**Stadt Mannheim**  
**FB Geoinformation und Stadtplanung**  
**Glücksteinallee 11**  
**68163 Mannheim**

Mannheim, den 27.04.2023

### **Stellungnahme zu: B-Plan Nr. 41.8c.2,,Augustaanlage 65 -67“**

Abbildung 4: Geplante Bebauung mit Wohnungsnutzung und Büronutzung, in römischen Zahlen Anzahl der Geschosse (5 bis 16 Geschosse). Dazwischen Fugen auf dem 1. Stock zwischen den einzelnen Gebäudeteilen. Quelle: Begründung S. 21

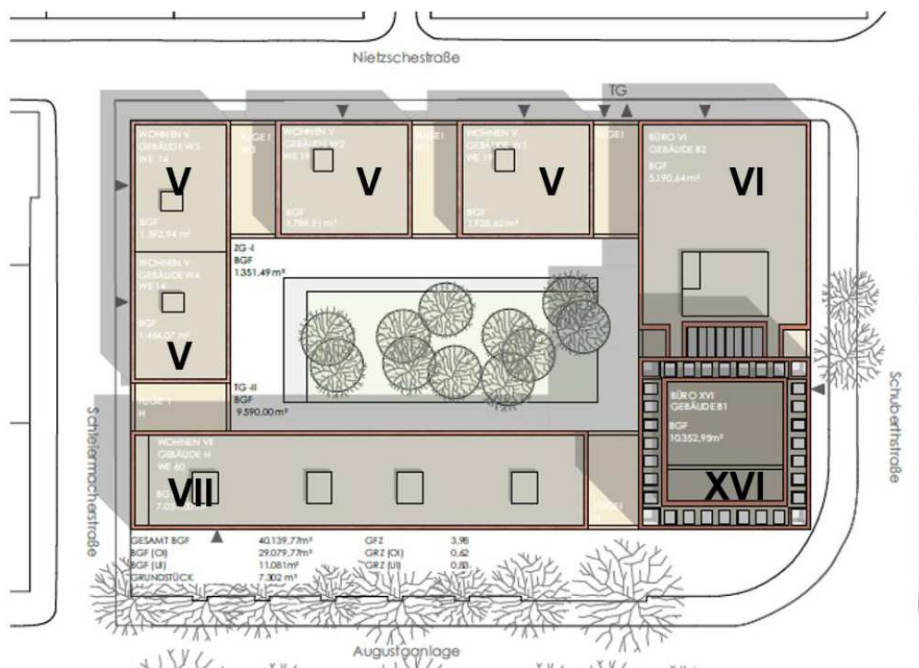
Der neue Gebäudekomplex wird neben der „grauen Energie“ mit seinen geplanten Ausmaßen zu einer Vervielfachung der zu beheizenden Büro und Wohnflächen führen. Zum Bau energieeffizienter Gebäude gehört eine kompakte Bauform. Durch die geplanten „Fugen“ ab der 2. Etage zwischen den einzelnen Gebäudeteilen wird die Fläche der Außenwände zusätzlich erhöht, was zu einem höheren Heizenergiebedarf führt. Auch aus Gründen des Schallschutzes für den Innenhof sind diese Fugen problematisch (siehe Begründung S. 16) und die Anlage von Fenstern zwischen den Fugen aufgrund der teilweise zu geringen Abstandsflächen z.T. limitiert. **Wir fordern deshalb, die Anlage der geplanten Fugen auf Gründen der Energieeffizienz und des Schallschutzes zu überprüfen.**

Abbildung 7: Verschattung der Dachflächen und des Innenhofes, Quelle: Freianlagenkonzept S. 18

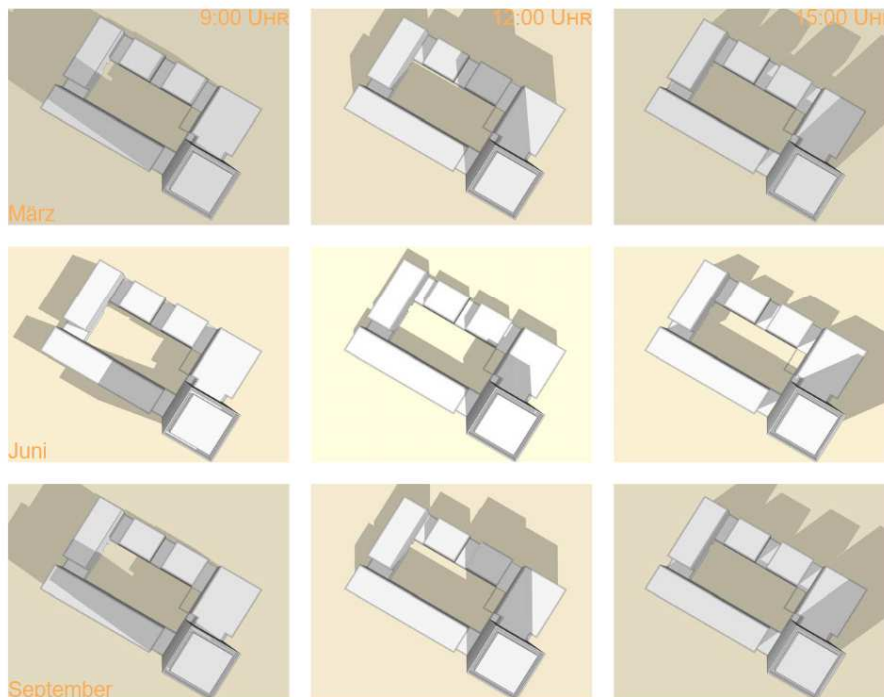
Der geplante Hochhausturm ist mit 16 Stockwerke (statt bisher 11 Stockwerken) und 62 m Höhe (bisher 45 m Höhe) jedoch viel zu hoch. Er legt im Südwesten des Gebäudekomplexes und verschattet in Kombination mit den übrigen Gebäudeteilen den geplanten Innenhof und teilweise auch die Dachflächen der übrigen Gebäude sowie die Nachbargebäude im Norden des B-Plangebietes. Die Abbildung 7 auf der folgenden Seite zeigt, dass insbesondere der Innenhof nur im Hochsommer direkte Sonneneinstrahlung erhält. Wir bitten deshalb um Überprüfung der Artenauswahlliste für Bäume (Nr. 10.6. der Bauplanungsrechtlichen Festsetzungen), um zu klären, ob diese überhaupt für den Innenhof als einziger möglicher Standort für die Neupflanzung von Bäumen im B-Plangebiet geeignet sind. **Zudem fordern deshalb die Erstellung eines Verschattungsgutachtens, das auch die Auswirkungen auf die Nachbargebäude zeigt.**

Die Lichtverhältnisse im Hof werden eine erhebliche Rolle spielen - wo können Bäume stehen, wo kann Kinderspiel verortet werden, welche Pflanzen können mit den abrupten Wechseln von tiefem Schatten und voller Sonne zu-rechtkommen.
